Nota van beantwoording

3.1.1-overleg

**Voorontwerpbestemmingsplan 'Noordstrook Koningin
Wilhelminaplein'**

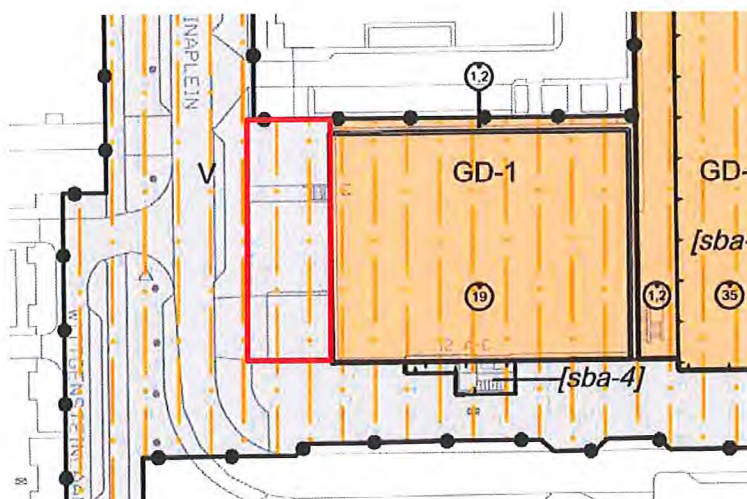
De onbebouwde gronden ten westen van het Modrôme zijn als 'Verkeer' bestemd (zie rood vlak op onderliggende afbeelding). Graag deze gronden als 'Gemengd – 1' of als 'Groen' bestemmen.

De entree van het Modrôme is als 'Verkeer' bestemd en met de bouwaanduiding 'specifieke bouwaanduiding – 4' geregeld (zie onderliggende afbeelding). Graag deze entree als 'Gemengd – 1' bestemmen zodat het een duidelijk onderdeel van het gebouw wordt.

Een groot deel van de betreffende strook is in de huidige situatie in gebruik als groenvoorziening terwijl het andere deel van de strook wordt gebruikt als toegangsweg van de in- en uitrit van de kelder van het Modrôme. Het gedeelte van de strook waar de groenvoorziening zich bevindt is grotendeels in eigendom van de gemeente terwijl de toegangsweg tot het perceel van het Modrôme behoort. De verbeelding is aangepast doordat de toegangsweg naar de in- en uitrit van de kelder van het Modrôme is bestemd als 'Gemengd – 1' waarbij het gebruik als toegangsweg door middel van een aanduiding is geregeld. De rest van de strook ten westen van het Modrôme is bestemd als 'Groen'.

De verbeelding is aangepast doordat de bestaande entree van het Modrôme is bestemd als 'Gemengd – 1'. De bouwhoogte van de entree is daarbij afgestemd op de bestaande bouwhoogte.
